О разъяснениях пунктов
СП 7.13130.2013

Прошу дать разъяснения по следующим двум вопросам, касающимся пунктов 6.10в, 6.10д и 6.11 СП 7.13130.2013.

07.12.2023 № ВВ-117-5347-13-2

О рассмотрении обращения

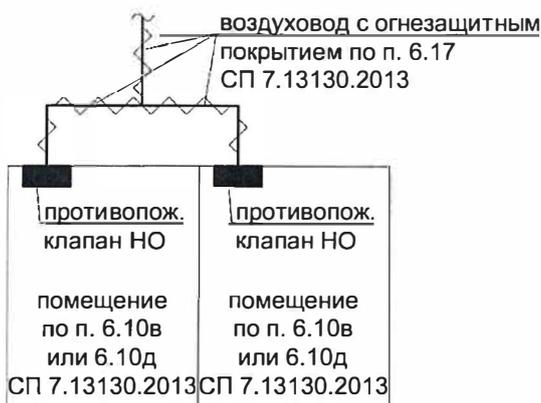
Подпункт 6.10в СП 7.13130.2013 обязывает устанавливать противопожарные клапаны (далее – ППК) на воздуховодах, обслуживающих указанные в данном пункте помещения. При этом в данном подпункте не конкретизируется идёт ли речь только о системах О или Н или о тех и о других, из чего можно сделать вывод, что ППК следует устанавливать в описанных в пп. 6.10в условиях как на системах Н, так и на системах О (см. ниже План этажа (вариант 1) и План этажа (вариант 2)).

Подпункт 6.10д СП 7.13130.2013 обязывает устанавливать ППК на сборных воздуховодах, обслуживающих указанные в данном пункте помещения. В данном подпункте опять же не конкретизируется идёт ли речь только о системах О или Н или о тех и о других. В соответствии с ГОСТ 22270-2018 сборный воздуховод – это участок воздуховода, к которому присоединяют другие воздуховоды, проложенные на одном этаже. Из данного определения следует, что сборный воздуховод может обслуживать как одно, так и несколько помещений. Соответственно, можно сделать вывод, что ППК следует устанавливать в описанных в пп. 6.10д условиях как на системах Н, так и на системах О (см. ниже План этажа (вариант 1) и План этажа (вариант 2)).

противопожарных клапанов или воздушных затворов». Вопрос 1 следующий: допускается ли в соответствии с п. 6.11 СП 7.13130.2013 в описанных в пп. 6.10в и 6.10д условиях не устанавливать ППК, если система обслуживает только одно помещение (см. ниже План этажа (вариант 3))? Или же ППК необходимо устанавливать (для условий, описанных в пп. 6.10в и 6.10д) всегда: и на системах, обслуживающих только одно помещение (см. ниже План этажа (вариант 1)), и на системах, обслуживающих несколько помещений (см. ниже План этажа (вариант 2))?

В пользу варианта с установкой ППК и на системах О, и на системах Н говорит п. 6.3.7 СП 113.13330.2016, требующий установки ППК на вытяжных воздуховодах независимо от числа обслуживаемых помещений. В связи с этим возникает вопрос 2: если это так, к чему тогда относится описанная выше оговорка в п. 6.11?

Начальными положениями п. 6.10 СП 7.13130.2013 «Отопление, вентиляция и кондиционирование. Требования пожарной безопасности» определено, что противопожарные нормально открытые клапаны или воздушные затворы подлежат установке в описанных подпунктами а) – д) случаях, на системах общеобменной вентиляции, обслуживающих помещения различных этажей. Необходимость установки описанных выше устройств направлена на исключение распространения продуктов горения по каналам систем вентиляции из помещения с очагом пожара в помещения вышележащих этажей из-за образующегося при пожаре гравитационного перепада давления и никак не взаимосвязана с требованиями п. 6.17 СП 7.13130.2013 в части применения транзитных воздуховодов в огнестойком исполнении.

С учетом изложенного, противопожарные нормально открытые клапаны, в соответствии с требованиями п. 6.10 в), д) СП 7.13130.2013, подлежат установке во всех описанных в запросе случаях (варианты 1 – 3).
